2. Projektbegleitende Arbeitsgruppensitzung in Groß Glienicke, 26.11.2013

Thema: Maßnahmenplanung im Teilgebiet Plane

biota - Institut für ökologische
Forschung und Planung GmbH

Plane - DE586_43, Fließgew.-Typ: 15, Abschnitt AB01 und AB02

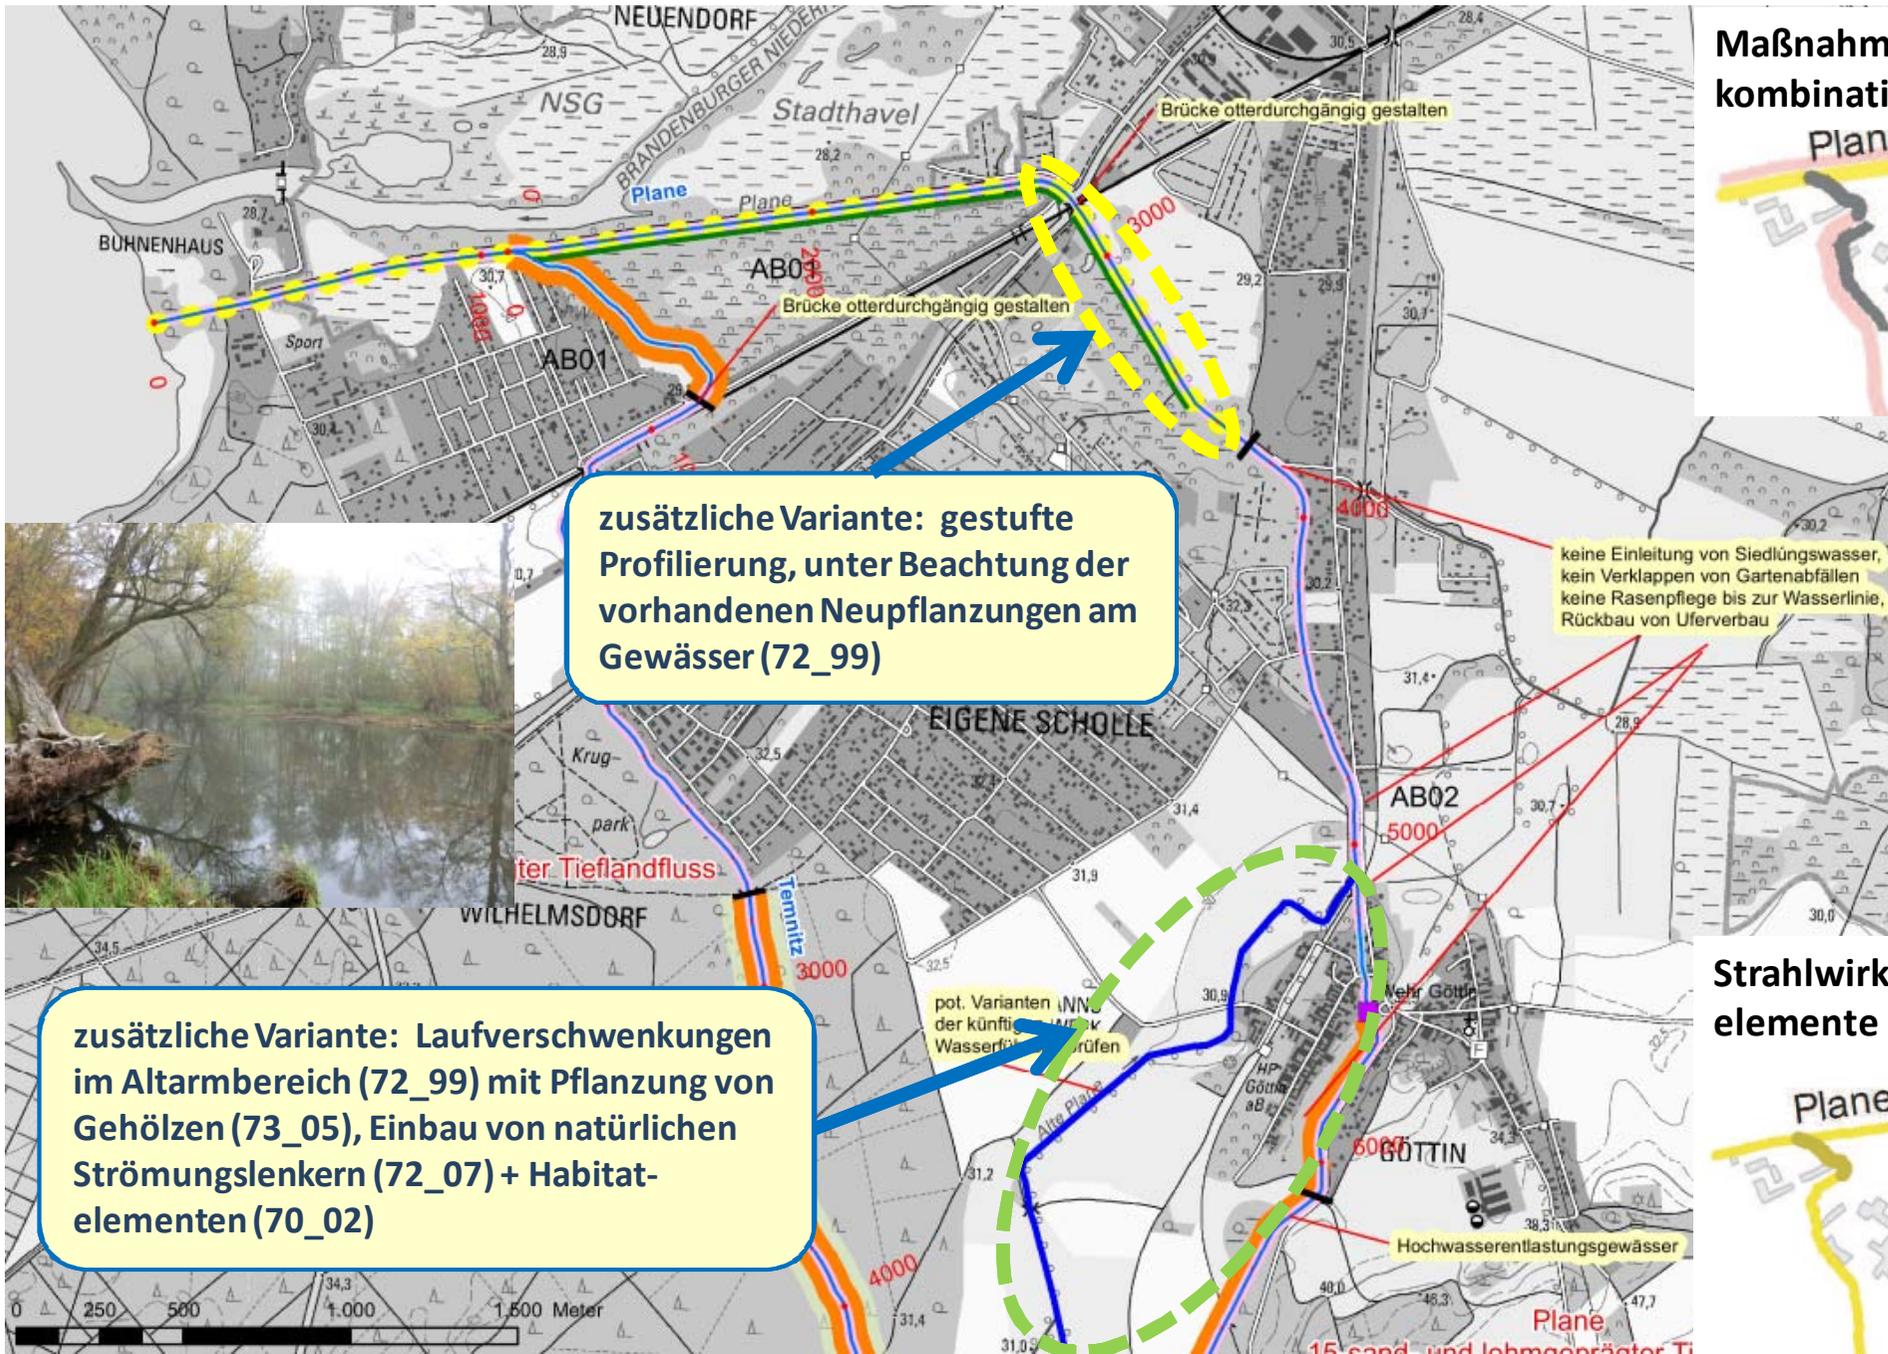
zusätzliche Variante: gestufte Profilierung, unter Beachtung der vorhandenen Neupflanzungen am Gewässer (72_99)

zusätzliche Variante: Laufverschwenkungen im Altarmbereich (72_99) mit Pflanzung von Gehölzen (73_05), Einbau von natürlichen Strömunglenkern (72_07) + Habitat-elementen (70_02)

Plane - DE586_43, Fließgew.-Typ: 15, Abschnitt AB03

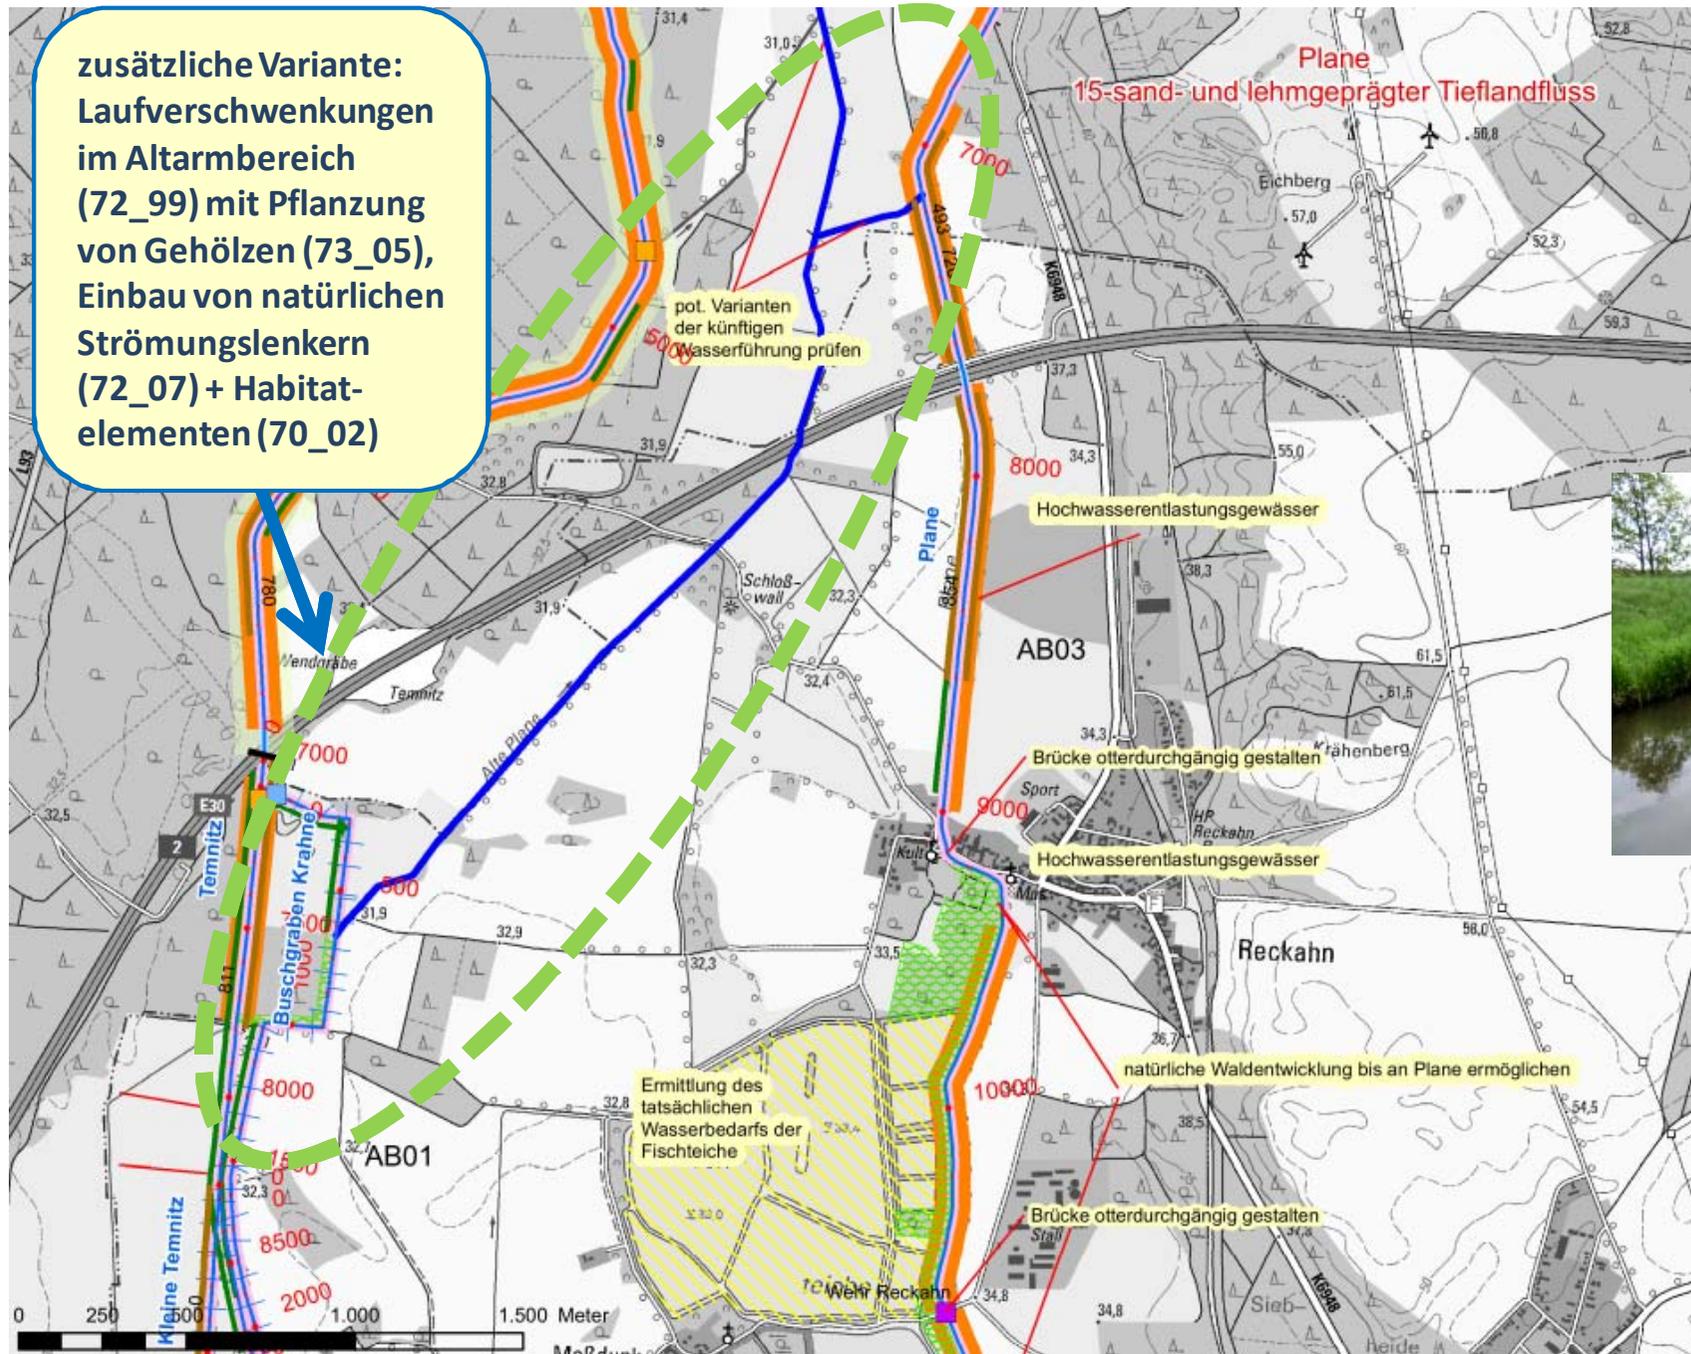
zusätzliche Variante:
 Laufverschwenkungen
 im Altarmbereich
 (72_99) mit Pflanzung
 von Gehölzen (73_05),
 Einbau von natürlichen
 Strömungslenkern
 (72_07) + Habitat-
 elementen (70_02)

Plane - DE586_43, Fließgew.-Typ: 15, Abschnitt AB05 und AB06

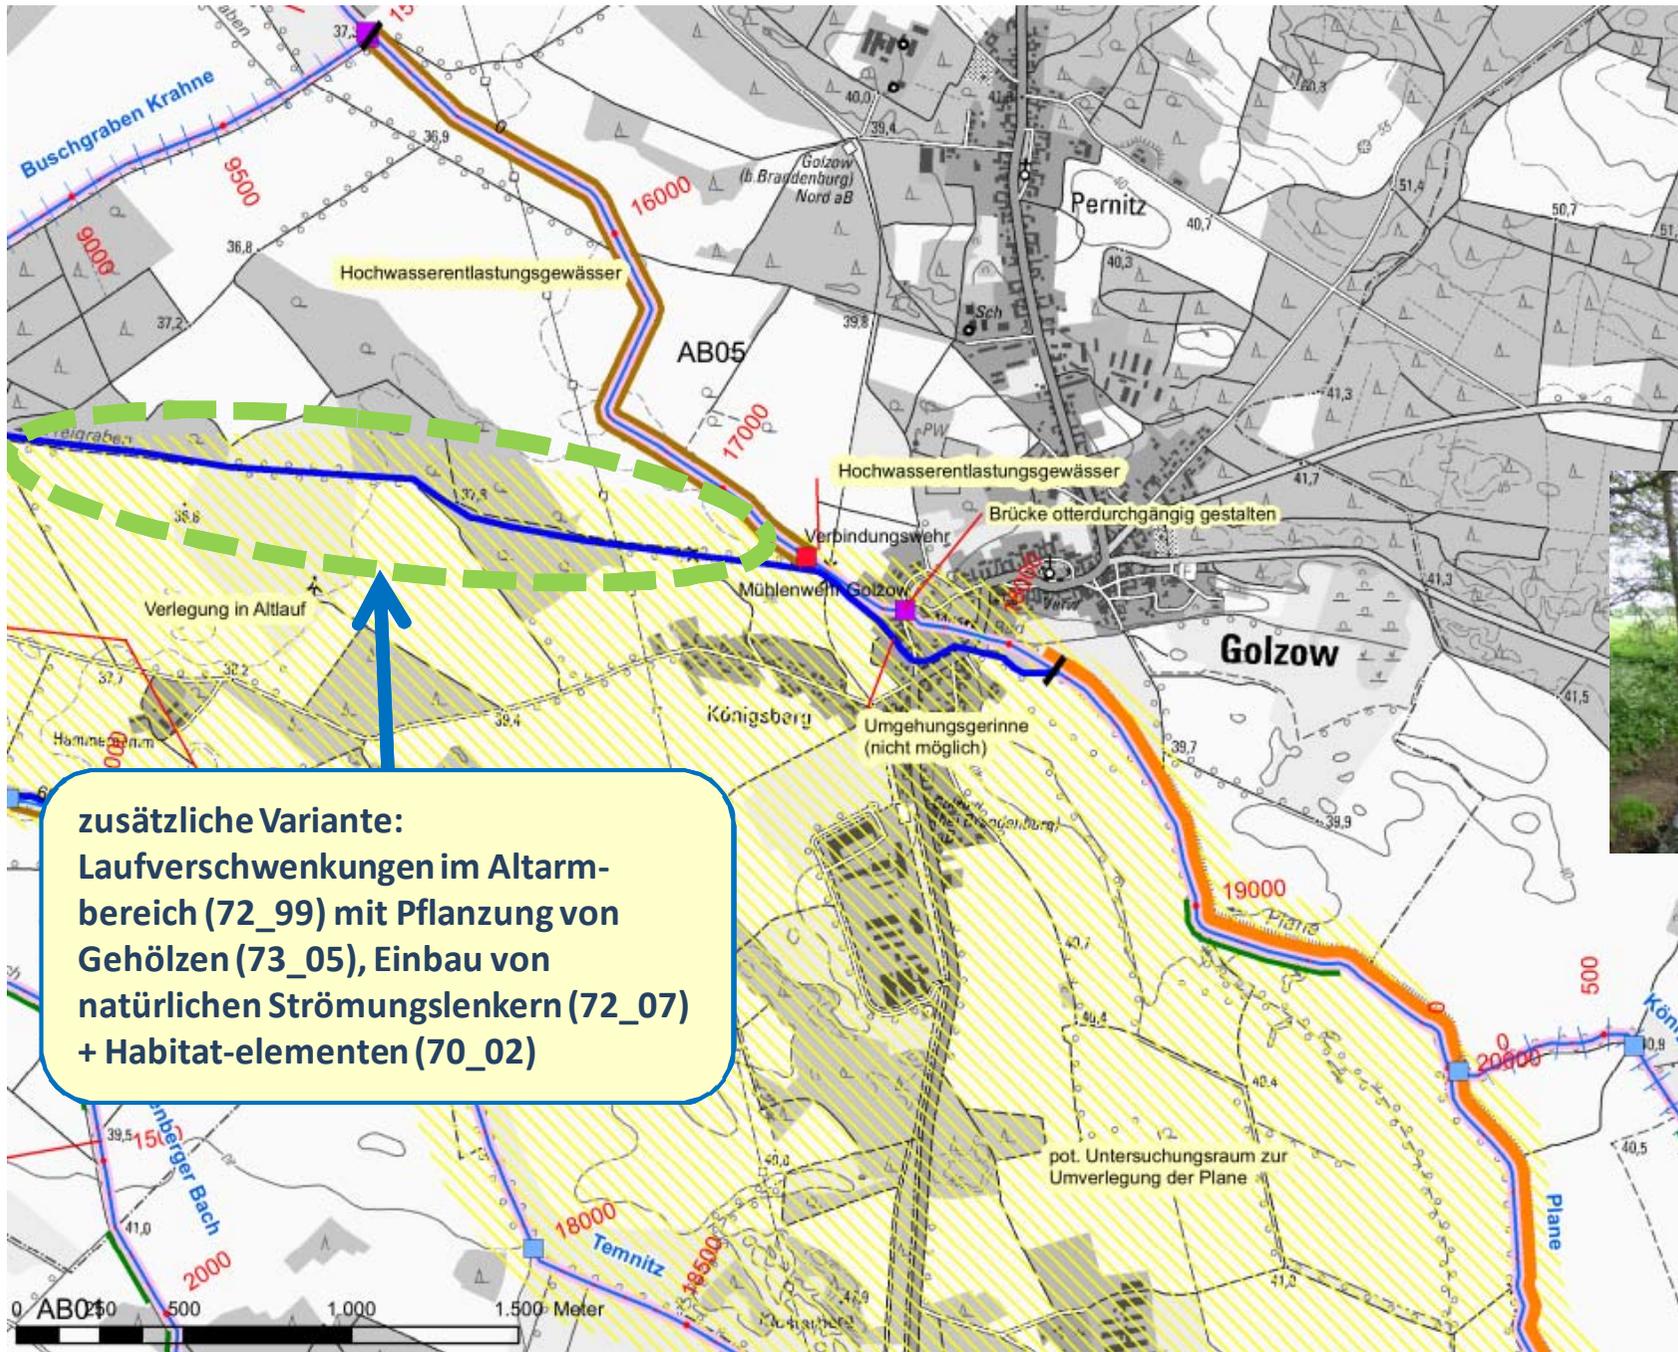
zusätzliche Variante:
 Laufverschwenkungen im Altarm-
 bereich (72_99) mit Pflanzung von
 Gehölzen (73_05), Einbau von
 natürlichen Strömunglenkern (72_07)
 + Habitat-elementen (70_02)

Plane - DE586_43, Fließgew.-Typ: 15, Abschnitt AB06

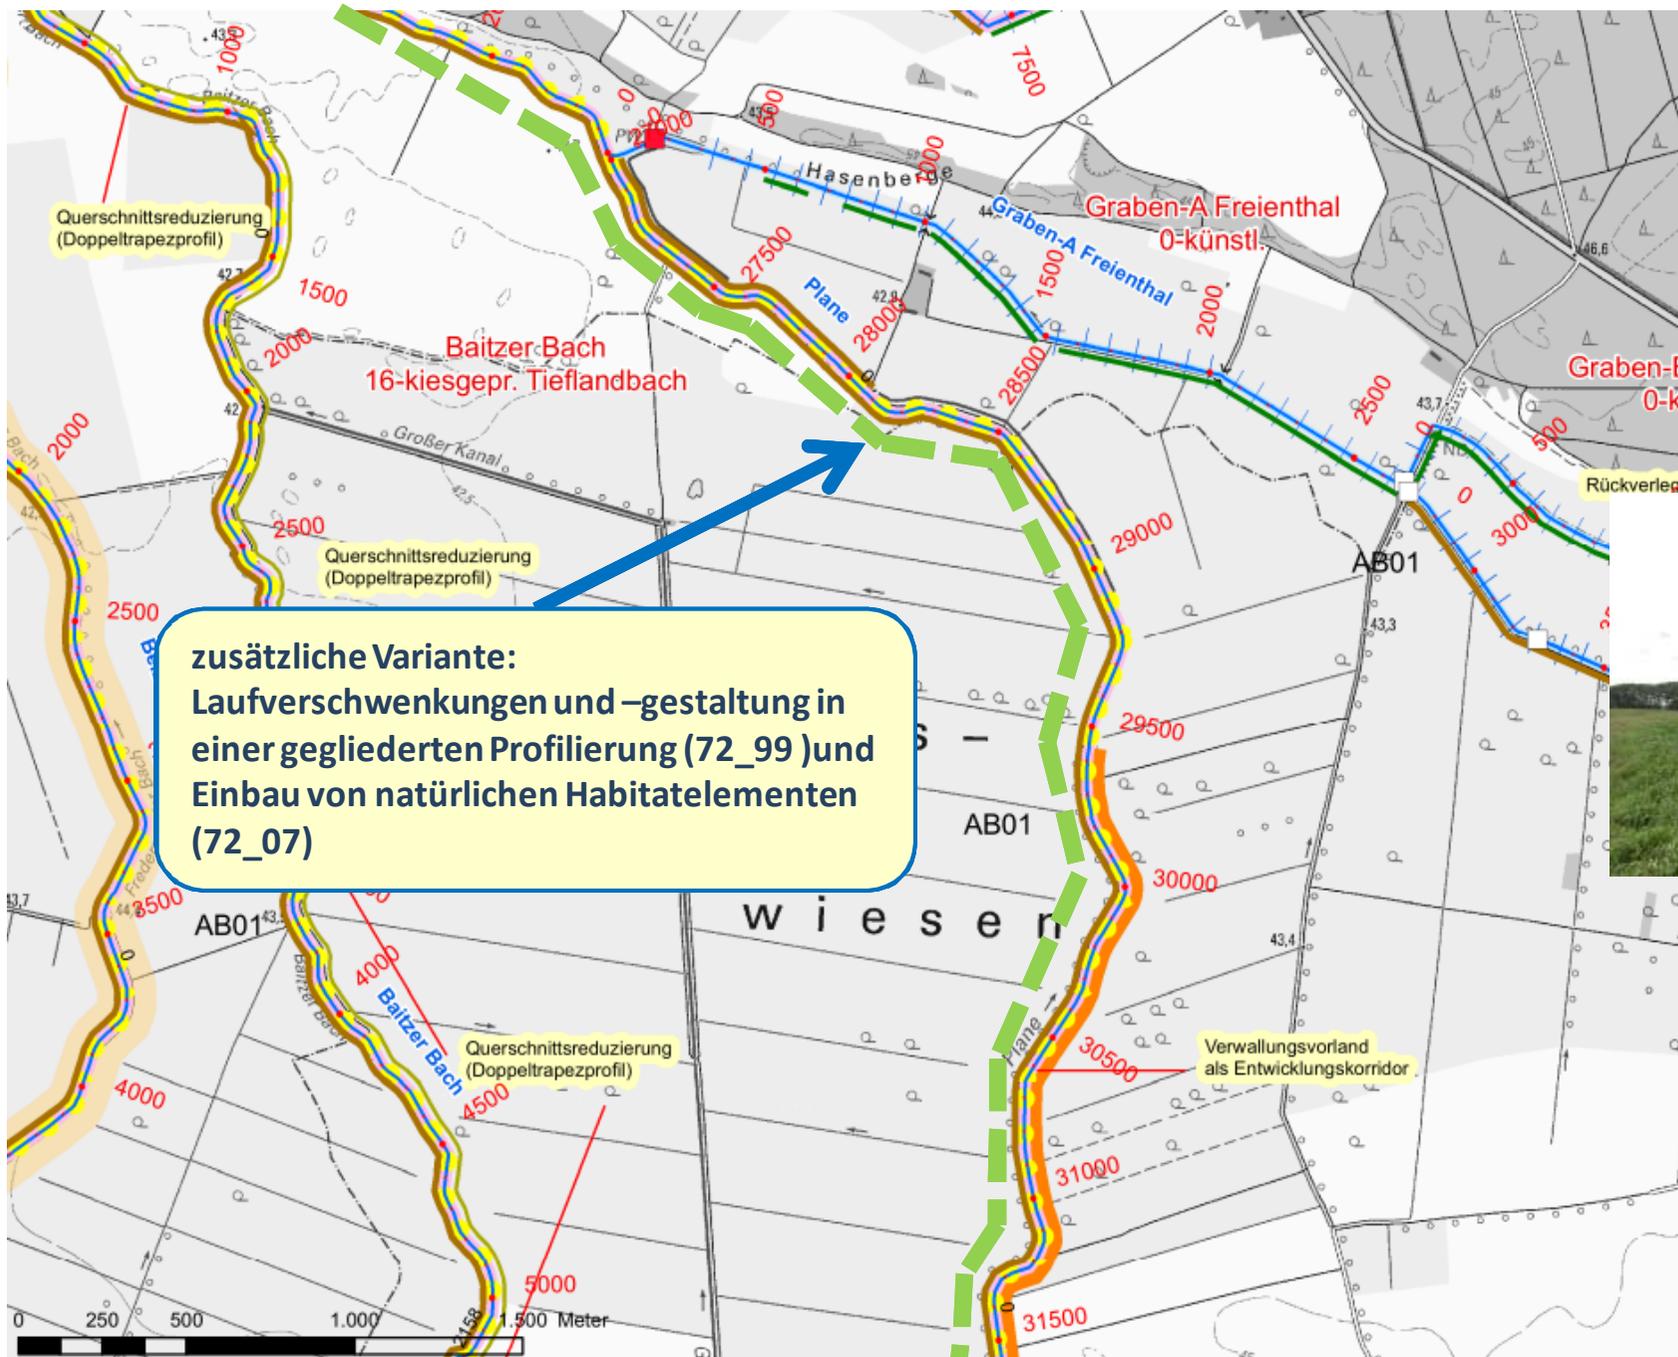
Verlegung der Mündung
 Technische Machbarkeit
 prüfen; HW-Ableitung
 aus den Bächen
 muss funktionieren,
 sonst Ablehnung

Plane - DE586_44, Fließgew.-Typ: 15, Abschnitt AB01

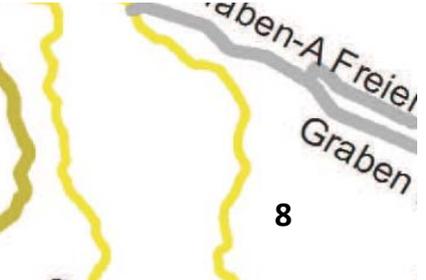
Querschnittsreduzierung (Doppeltrapezprofil)

zusätzliche Variante:
Laufverschwenkungen und -gestaltung in einer gegliederten Profilierung (72_99) und Einbau von natürlichen Habitatelementen (72_07)

Verwaltungsvorland als Entwicklungskorridor
